Działając na podstawie art. 38 ust. 2 ustawy z dnia 29 stycznia 2004r. Prawo zamówień publicznych (tekst jednolity Dz. U. z 2007r, Nr 223, poz. 1655 z późn. zm) przekazuję odpowiedzi udzielonych na zapytania jednego z oferentów.

UKŁAD LEGARÓW W POM. I PIĘTRA SZKOŁY W BABICACH
 SKALA 1:100 Rysunek Nr 2

POŁĄCZENIE LEGARÓW Z DWUTEOWNIKAMI "180"
 ZA POMOCĄ ŁĄCZNIKÓW, SKALA 1 : 20

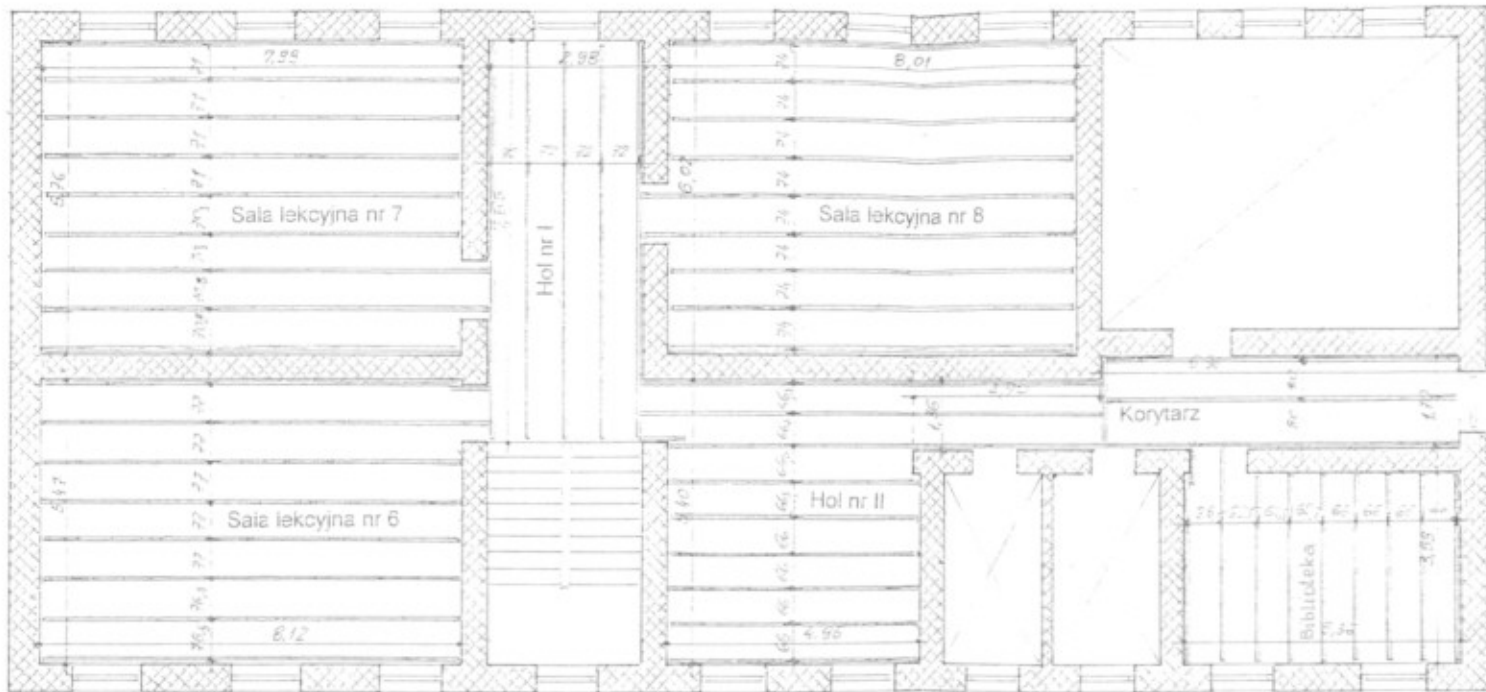
L. p	Pytane:	Odpowiedź
1	Uprzejmie proszę o wyjaśnienie pozycji występującej w przedmiarze pt. “wsporniki ze stali teowej proste” wraz ze szkicem i wymiarami	W załączeniu przrdekładam rysunek zawierający wszystkie szczegóły wskazane w pytaniu.
2	Czy posadzki z tworzyw sztucznych bez warstwy izolacyjnej rulonowe pcv występujące w salach-klasach to te same posadzki, króre występują w salce gimnastycznej? W przedmiarze salki gimnastycznej jest napisane: "z wywinięciem na ściany 10 cm", natomiast w sali nr 7 i innych w opisie nie występuje "z wywinięciem na ściany".	Tak - jest to ta sama wykładzina i wszędzie jest wywinięta na ścianę co wynika w różnicy powierzchni np. płyt OSB, a powierzchnią wykładziny.
